Onderwerp: Aanvulling maatvoering op tekening t.b.v. klimaatkast – Z2025-008460

**Onderwerp:** Statusvergunningaanvraag klimaatinstallatie – Bilderdijkstraat 99 Z2025-008460

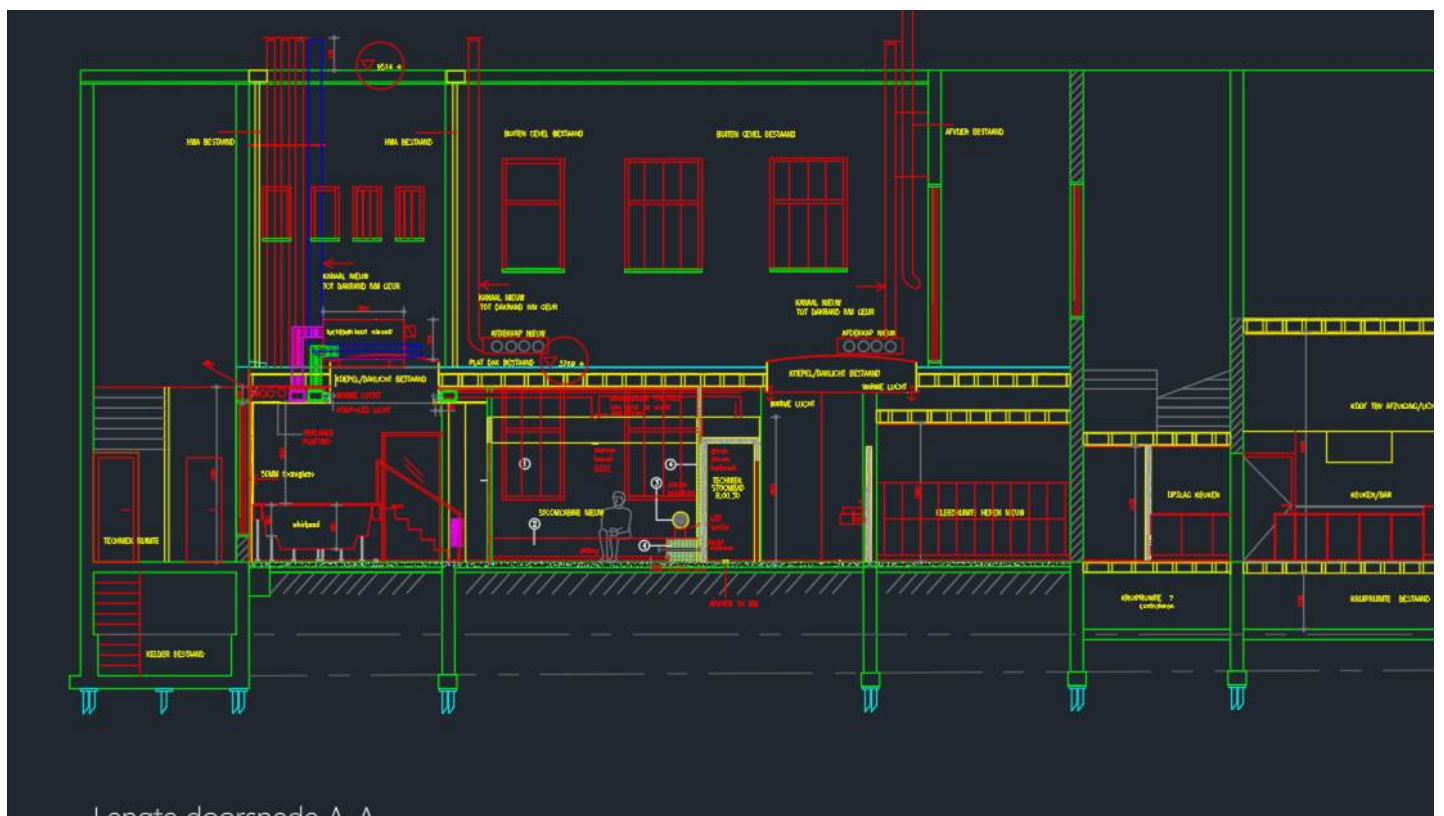
Geachte 5.1, 2, e 5.1, 2, e  
Kunt u voor RO zo spoedig mogelijk de maten toe laten voegen op de tekening doorsnede AA?  
Hier missen nu de maten op zodat RO niet definitief kan adviseren op de aanvraag voor de klimaatkast.  
Men wenst de volgende maten:

- Hoogte bovenzijde dak waarop de klimaatkast en de afvoerpijpen komen
- Hoogte van het bovenste punt van de afvoerpijpen

Conform uw verzoek van 20 mei jl. heb ik opdracht gegeven om de gevraagde maatvoeringen op de lengtedoorsnede A-A te laten verwerken ten behoeve van de toetsing door Ruimtelijke Ordening.

In de aangepaste tekening zijn nu de volgende maten expliciet aangegeven:

1. De hoogte van de bovenzijde van het platte dak waarop de klimaatkast wordt geplaatst: +3769 mm t.o.v. peil
2. De hoogte van het hoogste punt van de afvoerpijpen: +10134 mm t.o.v. peil.

Tevens is vermeld dat de kanalen conform Bouwbesluit minimaal 500 mm boven de dakrand uitsteken. De installatie blijft ruim binnen de bestaande bouwmassa en is zodanig gepositioneerd dat deze vanaf de openbare ruimte beperkt zichtbaar is.
